INFORME DE AUDITORÍA N° 25674-2025-CG/MPROY-AC

**AUDITORÍA DE CUMPLIMIENTO
AUTORIDAD NACIONAL DE INFRAESTRUCTURA – ANIN
LIMA**

**“EJECUCIÓN DE LA OBRA DEL HOSPITAL DE APOYO
YUNGAY II-1, PAQUETE 2 SALUD DEL PLAN INTEGRAL
DE RECONSTRUCCIÓN CON CAMBIOS, EN EL MARCO
DEL ACUERDO DE GOBIERNO A GOBIERNO”**

Imagen n.º 3
Red de tratamiento de desagües contaminados con Cámara de contacto de cloro

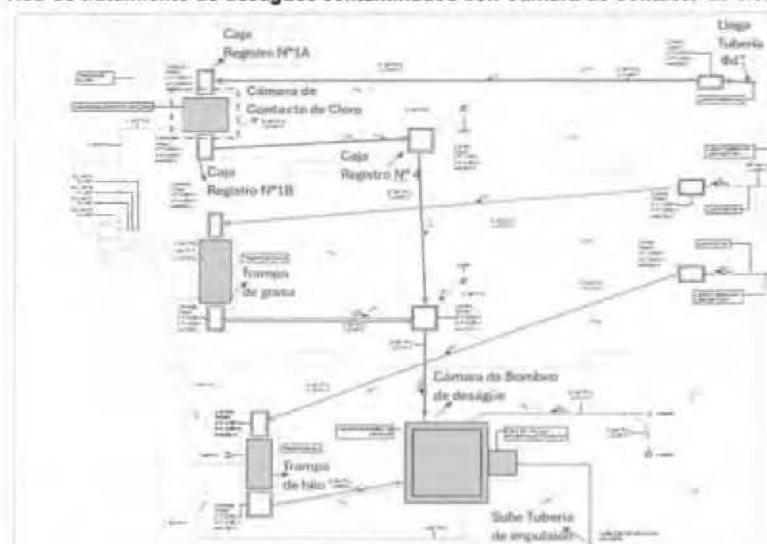
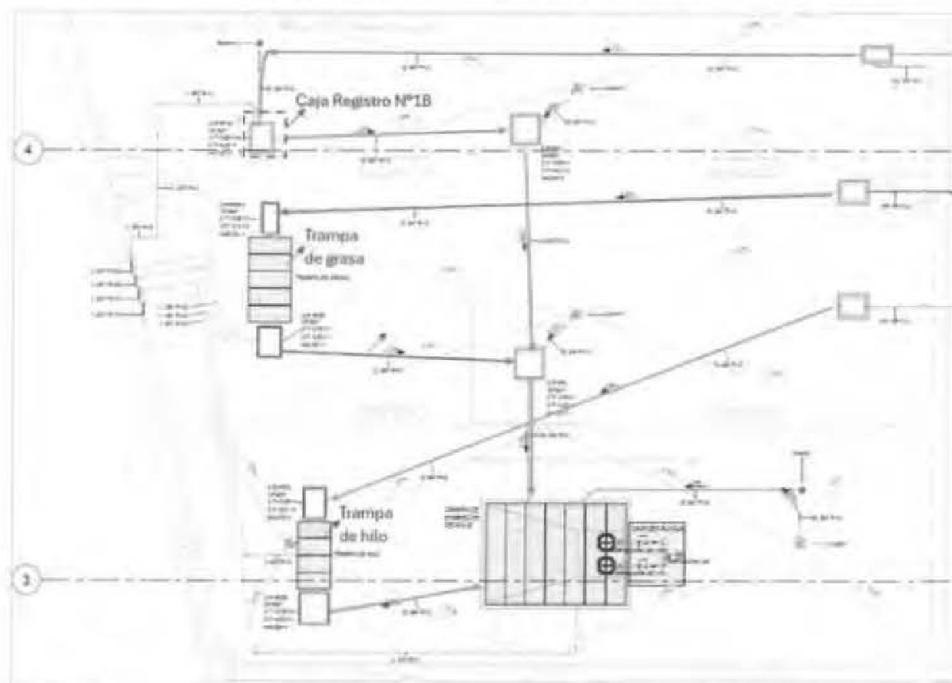
En el plano anterior se advierte que los desagües con sustancias contaminadas recolectadas (laboratorio de Hematología, Microbiología, Bioquímica, toma de muestra, almacén de unidades de sangre) se conducen a través de una red independiente a la cámara de contacto de cloro a través de la caja de registro n.º 1A, luego son conducidos por gravedad desde la caja de registro n.º 1B hasta a la cámara de bombeo para ser luego impulsados a la red pública, como también se muestra en el plano de detalle de la instalación de la cámara de bombeo codificado como 100013-CNPH001-262-XX-DR-PL-000108 revisión C01 de 6 de abril de 2022, conforme se muestra a continuación:

copia entre otros al Supervisor de Calidad, el Informe de Sustento de Cambios n.º 0243 "Retiro de Cámara de Contacto de Cloro en redes de desagüe provenientes de laboratorios y cambio de dimensiones y detalles de tapas metálicas en cámaras" (100013-CNPH001-000-XX-RP-AR-000243 de 6 de setiembre de 2023); en el cual, bajo el contexto que el Contratista es el responsable del diseño³⁸, la Especialista en Instalaciones Sanitarias considera en: "1. *Retirar la Cámara de Contacto de Cloro en Redes de Desagüe proveniente de Laboratorios, indicados en el RFI 100013-CPH.TUR064-RFI-0076³⁹*", señalando como motivo del cambio que el Reglamento Nacional de Edificaciones, en la Norma Técnica OS:090 Plantas de tratamiento de aguas residuales establece que: "(...) la **desinfección de desechos crudos o efluentes primarios no se considera una opción técnicamente aceptable** y en caso de que el cuerpo receptor demande una alta calidad bacteriológica se considerara la desinfección de efluentes secundarios o terciarios". (énfasis añadido)

En respuesta al pedido del Contratista, el Gerente de Proyecto remitió respuesta al Contratista, comunicando⁴⁰ que, no aceptó el sustento de cambio n.º 243, señalando que "(...) **este defecto del proyecto, no es sustento de cambios es una NOD**", concluyendo que, "(...) por lo señalado en el RNE técnica y reglamentariamente no se debe desinfectar desechos crudos provenientes de los laboratorios del hospital, por tanto: se debe eliminar el sistema de coloración para desagües del hospital" (énfasis añadido). Termina señalando que, "(...) es necesario tener en cuenta los procedimientos que se efectúan en los laboratorios⁴¹. En respuesta el Contratista⁴² le indicó al gerente de proyecto que, "(...) mediante comunicación n.º ARCC1-EC-PCom-145212, la ARCC nos informa que este no fue aceptado, ya que debe ser tratado como una NOD, se procederá a responder la misma mediante su línea de comunicación. Cerrado, por ende, esta línea de comunicación". Al respecto se precisa, que el numeral 5.7.1, de la Norma Técnica OS.090 Plantas de Tratamiento de Aguas Residuales, del Reglamento Nacional de Edificaciones, aprobada por Decreto Supremo n.º 011-2006-VIVIENDA y sus modificatorias, establece que, "La reducción de bacterias se efectuará a través de procesos de tratamiento. Solamente en el caso que el cuerpo receptor demande una alta calidad bacteriológica, se considerará la desinfección de efluentes secundarios o terciarios, en forma intermitente o continua. La desinfección de desechos crudos o efluentes primarios no se considera una opción técnicamente aceptable".

En cuanto a lo indicado en el numeral 3 del Informe en mención⁵², se aceptó la propuesta con cámara de contacto de cloro plasmado en el plano 00013-CNPH001-262-B1-DR-PL-000219 Rev.C01; el diseño sin la referida cámara fue aceptado por el Gerente de Proyecto⁵³. Dicho cambio se mantuvo hasta la Rev AB aceptado por el Gerente de Proyecto⁵⁴. En su lugar, se contempló únicamente la C.R. n.° 1B de 18"x24" como punto de recepción de las descargas tal como se detalla en la siguiente imagen:

2. Se adjunta el RFI 100013-CPH.TUR064-RFI-0076 R00, dando el retiro de la cámara de contacto de cloro.
3. Mediante correo aconex ARCC1-WTRAN-440779 con fecha 24/11/2023, se tiene ACEPTADO planos del sistema de desagüe; donde se evidencia la actualización del plano ya que no está considerado la cámara de contacto de cloro. -100013-CNPH001-262-B1-DR-PL-000219 C02

Imagen n.º 5
Detalles de la cámara de tratamiento de cloro

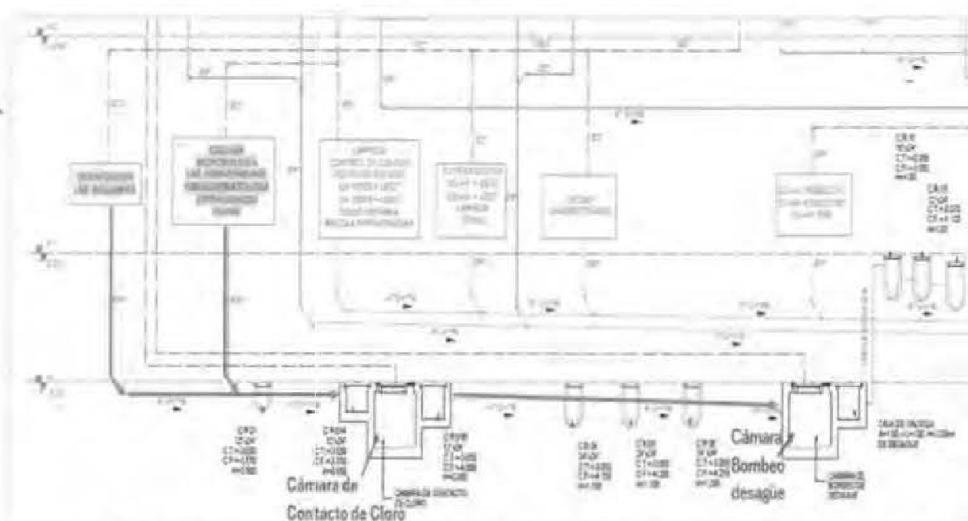
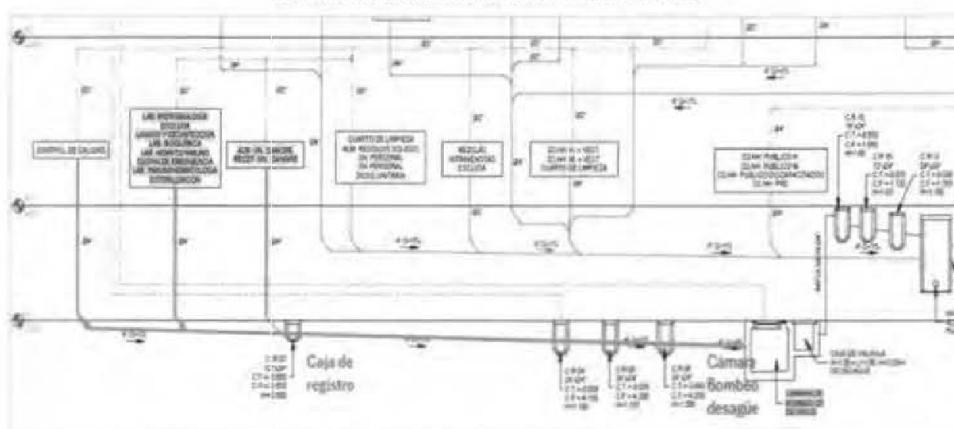
Así, en el plano Instalación de desagüe - Detalles V con código de plano: 100013-CNPH001-262-XX-DR-PL-000109 Rev.C01 de 06 de abril de 2022, se advierte que las unidades de Desinfección Laboratorio Bioquímica, y de Esclusa, microbiología, laboratorio hematología descargan a la cámara de contacto de cloro, tal como se advierte en la siguiente imagen:

Así, en el plano ASBUILT Instalación de desagüe - Detalles V con código de plano: 100013-CNPH001-262-XX-DR-PL-000109 de 13 de diciembre de 2024, se advierte que las unidades de Desinfección Laboratorio Bioquímica, y de Esclusa, microbiología, laboratorio hematología ya no descargan a la Cámara de contacto de cloro, si no a una caja de registro, para luego ir directamente a la cámara de bombeo; tal como se muestra a continuación:

Imagen n.º 7
Instalaciones Sanitarias - Conexión a la Red Pública de Desagüe

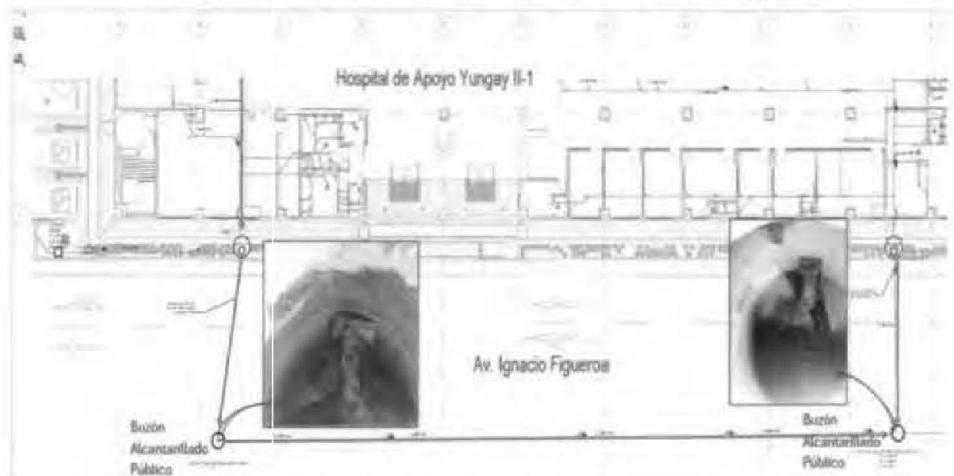
Durante la inspección física realizada al proyecto "Mejoramiento de los Servicios de Salud del Hospital de Apoyo Yungay II-1" del 22 al 25 de setiembre de 2025, se constató que las aguas residuales generados por el Hospital, se descargan directamente (sin tratamiento alguno) a la red pública ubicada en la Av. Ignacio Figueroa. Estas aguas luego son trasladadas por gravedad hasta su vertimiento en el río Ancash, que se interconecta aguas abajo con el río Santa. Por lo tanto, los efluentes sin tratamiento generados por la red de alcantarillado del Hospital de Apoyo Yungay II-1 son descargados hacia la red pública ubicada en la Av. Ignacio Figueroa, tal como se detalla en el plano "Instalación de Desagüe – Red de Desagüe Nivel 01 – Conexión Pública" (100013-CNPH001-262-01-DR-PL-000218 Rev. AB de 13 de diciembre de 2024).⁵⁵

Imagen n.º 14
 Cortinas cortafuego del 2do nivel

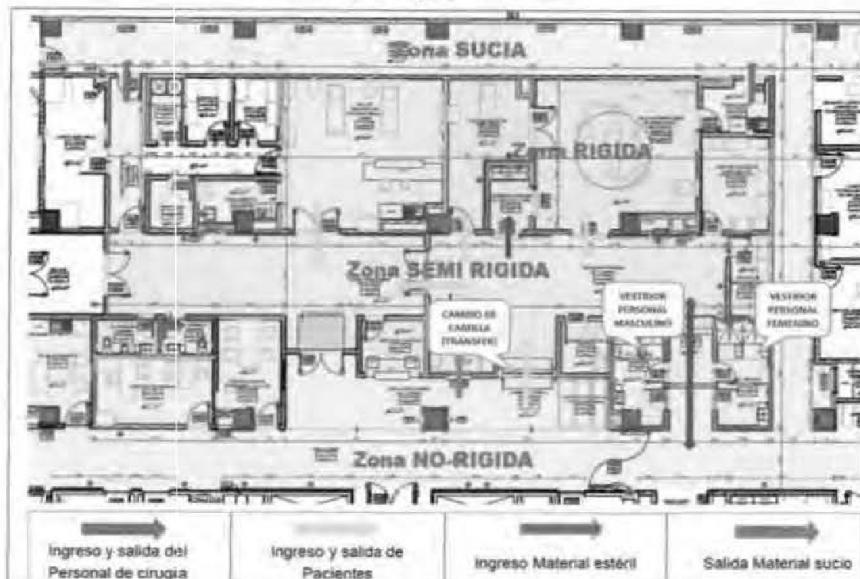
El Gerente de Proyecto comunicó¹⁴¹ al Contratista la NOD 746, advirtiendo que el Plano 100013-CNPH001-262-03-DR-MD-000002(C02) no cuenta con zona gris o semirrígida Semi restringida (Gris), “(...) donde se realizan las actividades administrativas, preparación e inducción anestésica del paciente y cambio de indumentaria del personal”; incumpliendo el numeral 6.4.4.2, de la NTS 110, la cual establece la siguiente zonificación para la UPSS Centro Quirúrgico:

Sobre el particular, el Arquitecto Especialista DIME-Salud informó¹⁴³ al Gerente de Proyecto que, la zonificación presentada por el proyectista no cumple el adecuado flujo ni gradación correcta de las zonas, pudiendo verificarse esto en la ubicación del transfer y el vestidor de personal, ambientes mal ubicados en la Zona No-Rígida, se concluye que el planteamiento propuesto y ejecutado no cuenta con una zonificación adecuada (blanca, gris y negra), **lo que genera problemas en la bioseguridad y asepsia de la unidad**, recomendando en mantener abierta la NOD 746 (énfasis añadido).

En respuesta el Contratista adjuntó¹⁴² el documento 100013-TUR064.CPH-CAR-0271 del subcontratista TURJIMSA donde señalan que la solución arquitectónica en los planos del expediente técnico aceptado en la fase 4 se basa en el MODELO INGLÉS, que cuenta con dos tipos de circulaciones Limpia y Sucia, en la ZONA NO RÍGIDA o Área No Restringida o Negra, ZONA SEMI RÍGIDA o Área Semi Restringida o Gris, ZONA RÍGIDA o Área Restringida o Blanca, además de contar con una ZONA SUCIA; lo que garantiza la bioseguridad de los pacientes, para lo cual adjunta la imagen siguiente:

Propuesta de modificación de la UPSS centro quirúrgico con esquema de flujos de circulación

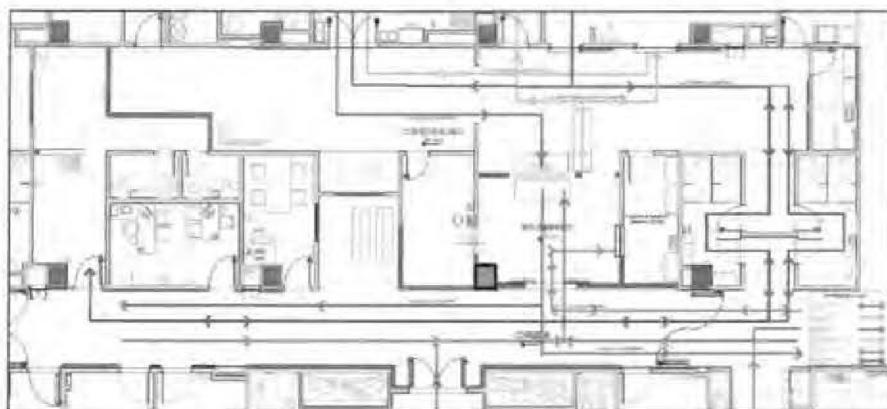
El Contratista indicó¹⁴⁴ al Gerente de Proyecto que, “(...) habiéndose realizado talleres de trabajo entre CPH-ANIN-UKDT Y TURJIMSA se da respuesta a la NOD 746 con la propuesta conciliada, por lo cual, se ingresa el Informe de Sustento técnico N° 38”. En el referido informe el Contratista propone que, “(...) realizar el replanteo del diseño de la zona de transferencia de pacientes y el ambiente de estar de personal con sus SSHH respectivos de tal manera que se obtiene una mejor zonificación e interrelación de los ambientes garantizando la bioseguridad de los pacientes realizándose una mejora en las condiciones de diseño para una adecuada funcionalidad del ambiente, una atención de calidad en el proceso de intervención a los pacientes de manera quirúrgica”, según la imagen siguiente:

Posteriormente, el Gerente de Proyecto indicó¹⁴⁶ al Contratista que, “(...) el diseño presentado que es concordante con lo trabajado en las reuniones con los Especialistas de UKDT, DIME y esta Gerencia; además se ha realizado la inspección física al área modificada del centro quirúrgico, solicitamos que para continuar con el proceso de revisión y cierre de NOD, la información del diseño final, incluido las modificaciones en otras especialidades con su respectivos informes, se entreguen vía flujo de trabajo”. Así, la referida NOD fue
